女川原子力発電所第2号機 使用済燃料貯蔵ラックの設計用減衰定数について (指摘事項に対する回答)

2021年9月30日
東北電力株式会社

前回審査会合(7/6)における指摘事項及び回答概要

ラック頂部の応答倍率比較

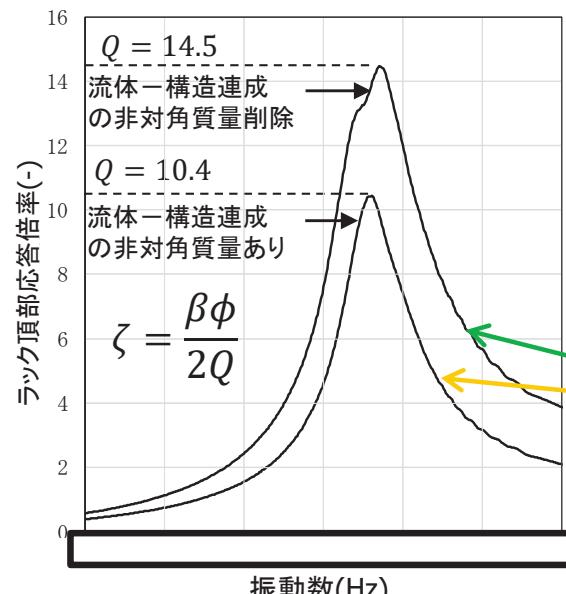
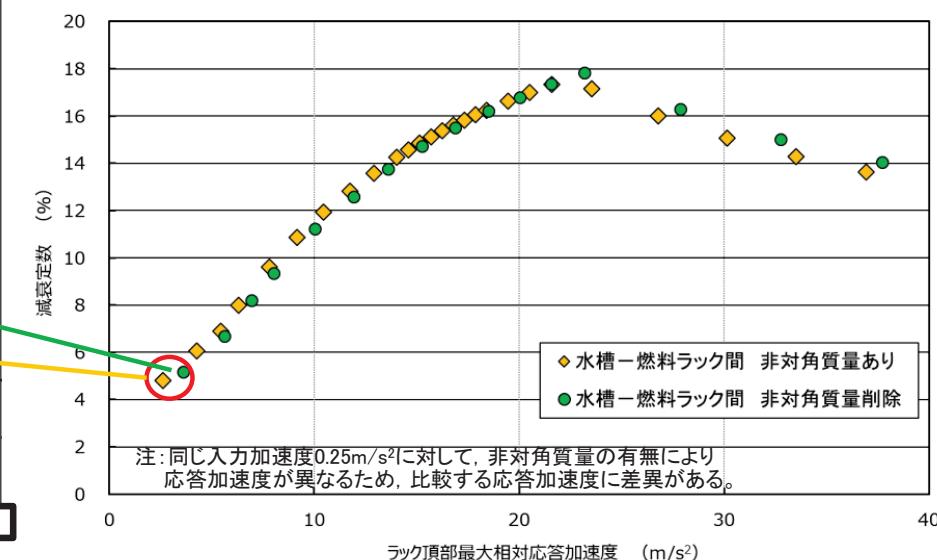
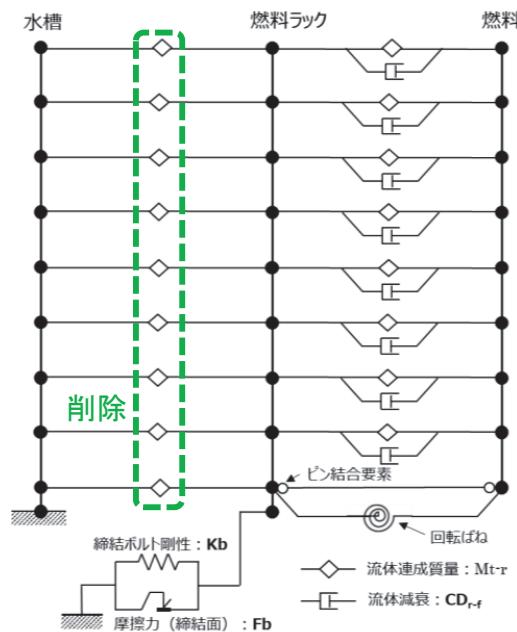
No.	実施日	指摘事項
1	2021年7月6日 第988回審査会合	<p>使用済燃料貯蔵ラックの減衰挙動に関する詳細解析について、以下の観点も含め、解析モデル及び解析条件の設定方法並びに減衰定数の算出方法の妥当性を整理して説明すること。その上で、改めて設計用減衰定数の設定の妥当性を整理して説明すること。</p> <ul style="list-style-type: none"> ➤ 流体一構造連成による燃料ラックの応答低減効果を減衰として扱わないことについて、応答倍率曲線を用いた減衰定数の算定における応答低減効果の除外方法を整理して説明すること。 ➤ 詳細解析モデルの解析条件のうち、締結ボルト剛性、ラック剛性、摩擦力の振幅依存性を定義する最大変位等について、燃料ラックの構造及び加振試験データとの関係を含め、入力値の妥当性を説明すること。 ➤ 詳細解析モデルの解析条件のうち、燃料ラックの構造及び加振試験データ等から得られる値に幅があるものについては、入力値を変動させた場合の減衰定数への影響を説明すること。

- これらのうち、『流体－構造連成による応答低減効果』は減衰定数には含まれない。これについて以下の2つの観点から次頁以降で説明する。
 - 理論式を用いた減衰定数の算出過程
 - 詳細解析モデルを用いた定量的な確認結果

- 流体一構造連成による応答低減効果を定量的に確認するため、詳細解析モデルにおける水槽と燃料ラック間の流体一構造連成質量（質量マトリクス[M]の非対角質量）を考慮せずに解析を実施した結果、実際に減衰定数と応答加速度の関係に大きな差異はないことを確認した。
- よって、算出する減衰定数には、流体一構造連成による応答低減効果は含まれない。

したがって(1)及び(2)の整理結果より、流体一構造連成による応答低減効果を含めた燃料ラックの解析モデルは妥当であること、また、応答倍率法^{*1}を適用した減衰定数の算出方法は流体一構造連成による応答低減効果は含まれず、減衰定数の算出方法として妥当であることを確認した。なお、加振試験結果を用いた減衰定数の算出も同様の方法を用いており妥当である。

流体一構造連成の非対角質量あり	流体一構造連成の非対角質量削除
応答倍率 Q(-)	10.4	14.5
応答加速度 (m/s ²)	2.6	3.6
刺激係数 β (-)	0.97	1.55
固有ベクトル ϕ (-) ^{*2}	1.0	1.0
減衰定数 ζ (%)	4.7	5.3

燃料ラック概略構造

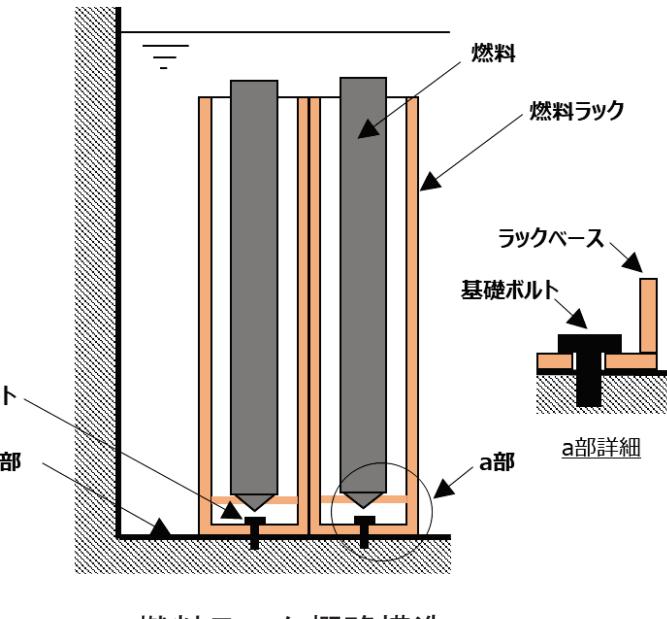
a. ボルト締結面摩擦力 $F_{b_{max}}$

燃料ラック下端のボルト締結面には、押付け力として燃料ラック及び燃料の水中質量Wとボルト締付力Pbが加わるため、ボルト締結面の摩擦力 $F_{b_{max}}$ は、

ボルト締付力Pbは、締結ボルトの締付トルクTの管理値が であるため、入力値の変動範囲はこれによる上限値及び下限値と設定した。

締結ボルトの締付トルクTは管理値 、トルク係数Kは燃料ラック据付時の条件(潤滑なし)を考慮した値 *1、呼び径Dと本数Nbは締結ボルトの呼び径 と本数 、及び摩擦係数μは燃料ラックが水中に設置されることによる水膜効果を考慮 *2,3 した から、ボルト締結面摩擦力 $F_{b_{max}}$ を と設定した。

b. 摩擦力の振幅依存性を定義する最大変位 δ_f

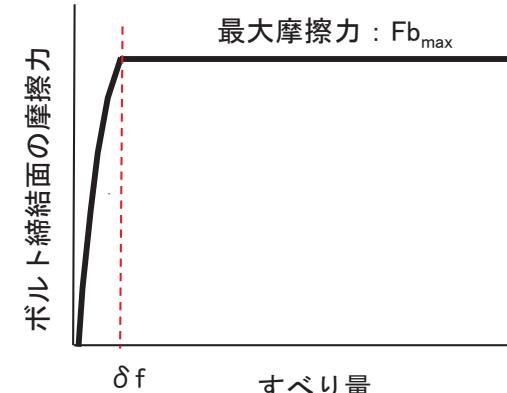
- 解析条件(入力値)の考え方:

ボルト締結面に作用する力が最大摩擦力 $F_{b_{max}}$ に到達してすべり始める(主すべりの発生)前から、微小すべり(予すべり)が先行的に発生する考え方^{*1~3}を導入する。ボルト締結面に作用する摩擦力は、すべり量の増加に伴い増加し(低振幅側), δ_f を境に高振幅側では最大摩擦力 $F_{b_{max}}$ で一定となる(右図)。

ボルト締結面の微小すべりは、既往の知見^{*2,3}において、1mmに満たない事象を取り扱った事例であるが、摩擦力の振幅依存性を定義する最大変位 δ_f は構造の相違等で多少前後することも考慮して、それを参考に [] の変動範囲を設定した。

既往の知見^{*2,3}における事例及び試験結果との整合性を考慮して、摩擦力の振幅依存性を定義する最大変位 δ_f は [] と設定した。

燃料ラック剛性 EI_r の設定フロー*

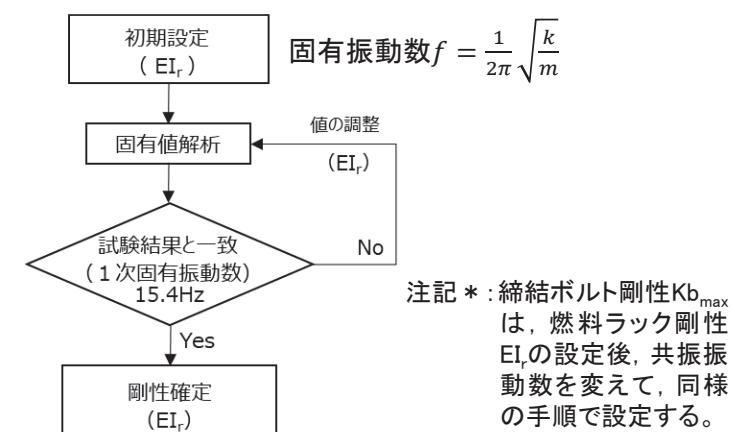
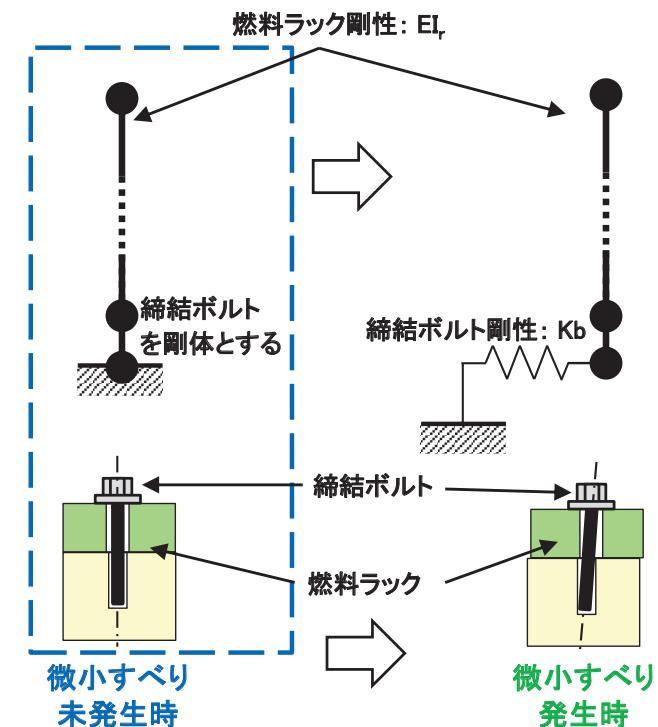
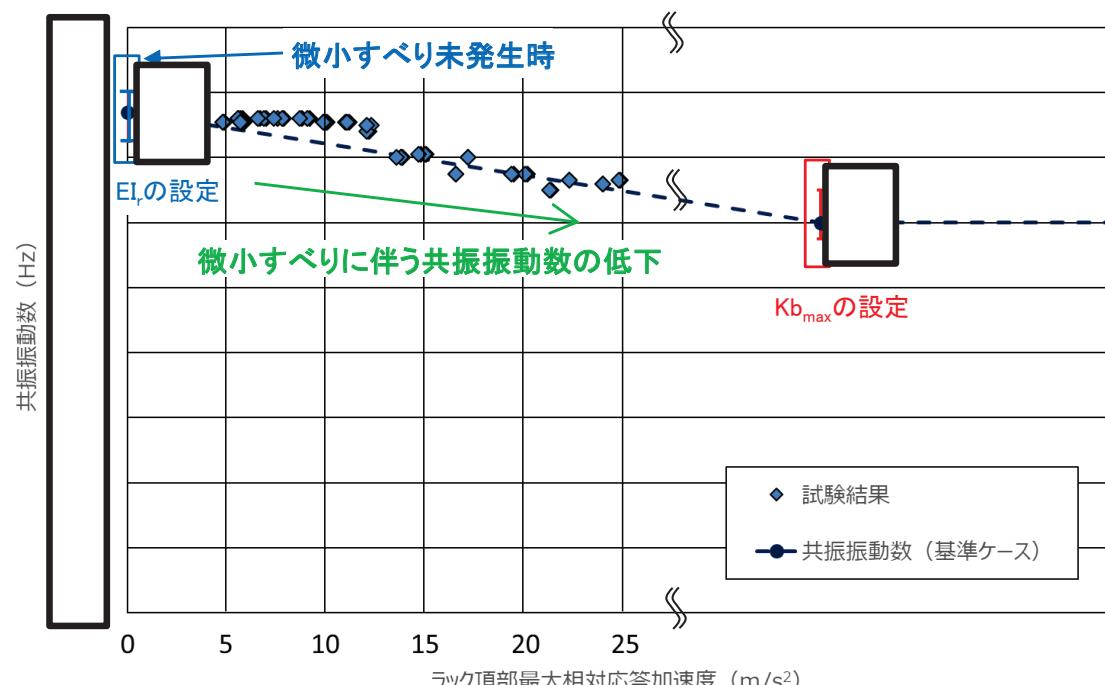
c. 燃料ラックの剛性(曲げ剛性) EI_r

燃料ラックの剛性は、燃料ラックの微小すべり未発生時は締結ボルトを剛体として燃料ラック自体の剛性のみが作用し、燃料ラック下端の締結面の微小すべり発生時には、締結ボルトの剛性と合計した剛性(直列ばね)として作用する。また、燃料ラックの剛性は、試験結果の共振振動数を考慮し、微小すべり未発生時において設定する(右図)。

加振試験結果の全体的な傾向は、応答加速度の増加につれて発生する微小すべりに伴い共振振動数が低下傾向を示す(下図)。微小すべり未発生時(応答加速度ゼロ)の共振振動数は、加振試験結果の全体的な傾向(下図点線)に対する振れ幅を考慮して、上限値 []、下限値 [] の変動範囲を設定した。

燃料ラックの剛性 EI_r は、試験結果との整合性を考慮して、燃料ラックの共振振動数が [] となる [] と設定した。

荷重とすべり変位の関係

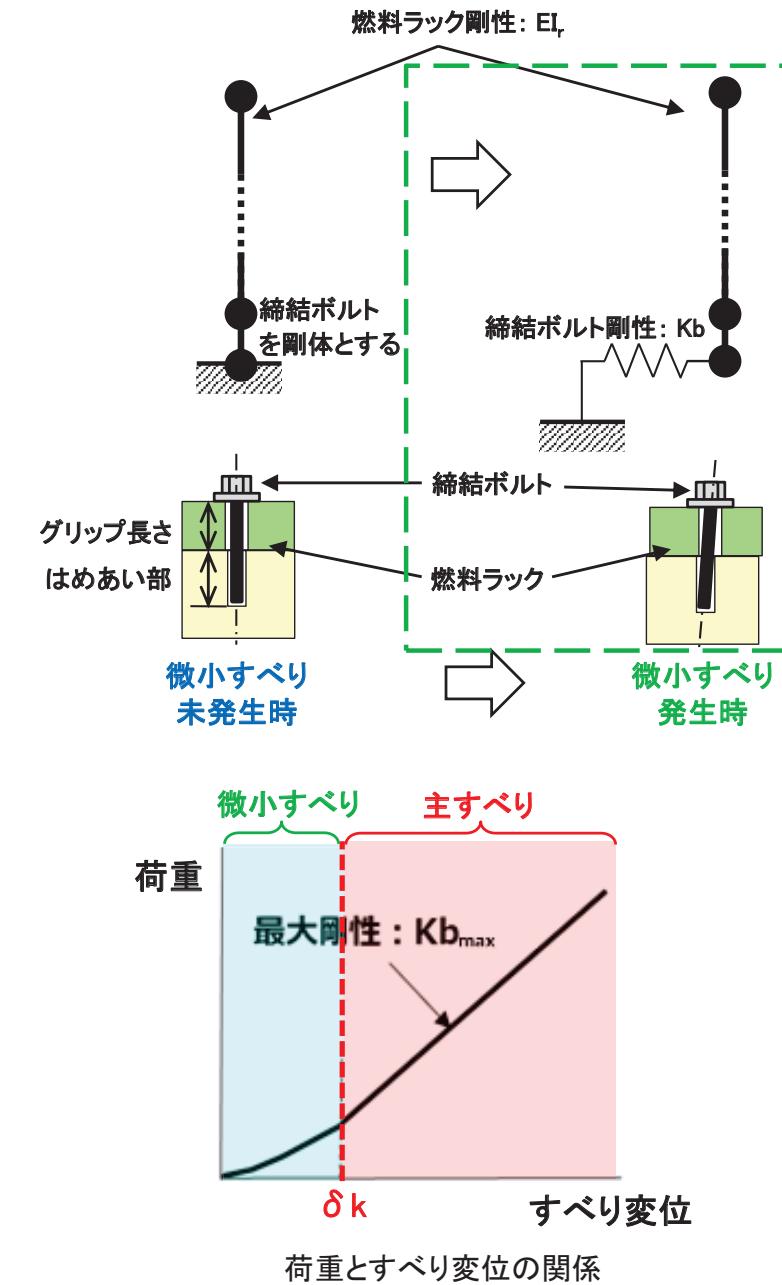
e. 締結ボルトばね剛性の振幅依存性を定義する最大変位 δk

締結ボルトの締結部におけるすべり変位は、燃料ラック下部における締結ボルトの傾きによる水平方向変位を考慮する。

締結ボルトのはめあい部では、外径公差(両側隙間の平均(0.338mm))の隙間によって締結ボルトが傾くことが想定される。この締結ボルトの傾き及び締結部のグリップ長さ(61.5mm)を考慮すると、締結ボルトの頭部下面における水平方向変位量は、最大□となるため、これを上限値とした。また、はめあい部には外径公差が必ず存在するが、極端なケースとして下限値は□を設定した(右図)。

締結ボルトばね剛性の振幅依存性を定義する最大変位 δk は、上記の上限値が規格の公差に基づく標準的な値であること及び試験結果との整合性を考慮して、□と設定した。

試験結果と詳細解析(基準ケース)の比較

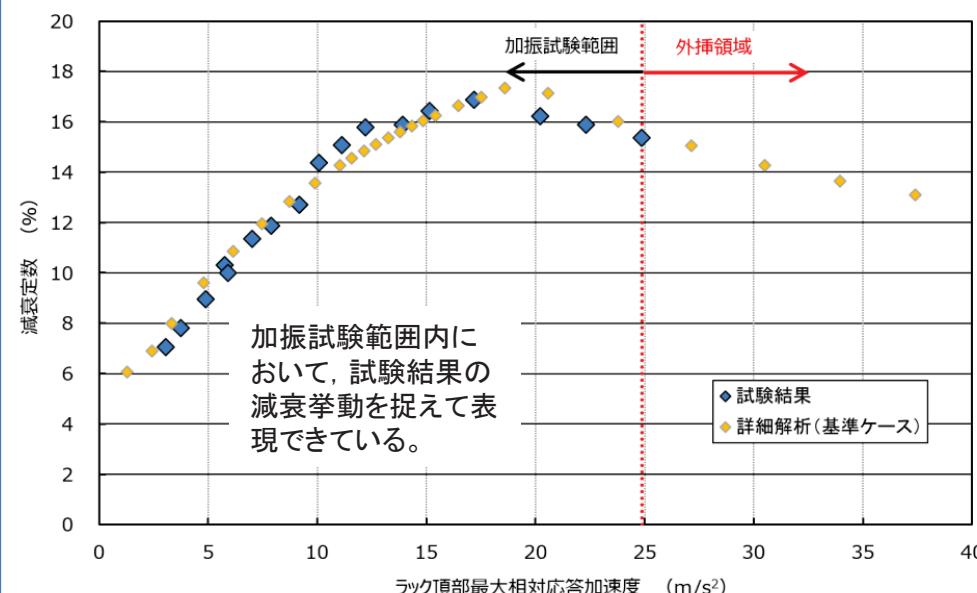
(3) 詳細解析の解析条件(入力値)の妥当性

- 詳細解析の解析条件(入力値)のうち、試験条件等から一意に定まるもの(10項目)については、理論式、燃料ラックの構造及び試験結果に基づき設定する入力値である。
- また、試験結果との整合性を考慮して設定するもの(5項目)については、入力値が変動し得るものであり、試験結果との整合性を考慮し現実的に取り得る範囲内で入力値(基準ケース)を設定している。(下表)
- 減衰定数の詳細解析には、減衰メカニズム(構造減衰、流体減衰、摩擦減衰)を考慮した解析モデル*に上記の解析条件(入力値)を適用している。(下図)
その結果は、加振試験範囲内において、試験結果の減衰挙動を捉えて表現できており、その外挿領域においても減衰挙動を概ね表現できているものと考えられることから、解析条件(入力値)は妥当と判断する。

注: 詳細解析は理想的な状態をモデル化しており、試験体と詳細解析では摩擦面の状態等に差があるため、詳細解析結果を横軸方向の小さい側に $3m/s^2$ シフトさせた。

減衰定数ー応答加速度の関係(外挿領域における減衰定数の低下量)

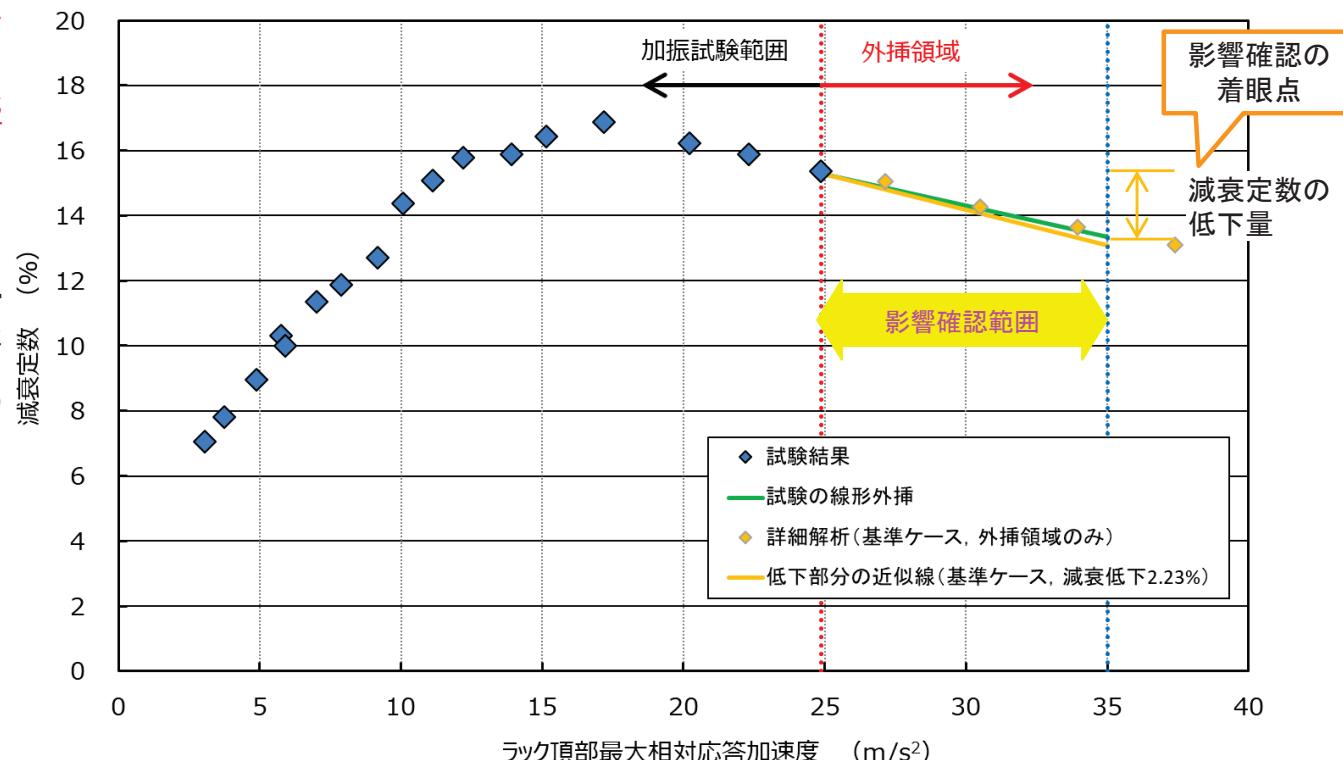
①-3	詳細解析モデルの解析条件のうち、燃料ラックの構造及び加振試験データ等から得られる値に幅があるものについては、入力値を変動させた場合の減衰定数への影響を説明すること。	<ul style="list-style-type: none"> 上記5項目について、現実的に取り得る範囲内で基準ケースから値を変動させた影響確認の結果は、試験の外挿領域における減衰定数の低下傾向及び低下量が基準ケースと同程度（減衰定数は急減しないものの緩やかに低下し、その低下量は最大2.36%）であった。 	P16, 17 別紙3
②	設計用減衰定数の設定の妥当性を整理して説明すること。	<ul style="list-style-type: none"> JEAG4601等に設計用減衰定数が規定される各種設備の設定事例を下記4項目の着眼点で調査・整理して女川2号機の燃料ラックと比較・検討した。その結果、JEAG4601等に規定される各種設備の設定事例で女川2号機と同様の対応を行っているため、女川2号機の燃料ラックに対する設計用減衰定数の設定方法は妥当なものと判断した。 <p>着眼点：減衰定数の取得方法、減衰定数とパラメータの相関関係、減衰定数に対する余裕の取り方、対象設備の汎用性</p>	P18, 19 別紙4

- 試験結果との整合性を考慮して設定するもの(5項目)については、現実的に取り得る範囲内で入力値を変動させて詳細解析を実施し、加振試験の外挿領域における減衰定数に与える影響(減衰定数の低下傾向及び低下量)を確認する。
- 影響確認に適用する入力値は、前頁で整理した変動範囲の上限値及び下限値とする。なお、締結ボルトばね剛性の振幅依存性を定義する最大変位 δ_{k1} は、基準ケースが上限値であるため、上限値と下限値の中間値を上限値とする。
- **影響確認の着眼点は、加振試験の外挿領域における燃料ラックのSs応答加速度を考慮した影響確認範囲***に対する減衰挙動であるため、影響確認範囲における減衰定数の低下量を算定・比較する。
- 減衰定数の低下量は、各入力値に対する詳細解析結果を用いて影響確認範囲を直線近似して算出する(右図参照)。

注記* : 減衰定数の低下量を保守的に算定するため、加振試験の最大応答加速度(約25m/s²)を始点とし、Ss応答加速度の最大値(約32m/s²)よりも大きな加速度(35m/s²)までの範囲とした。
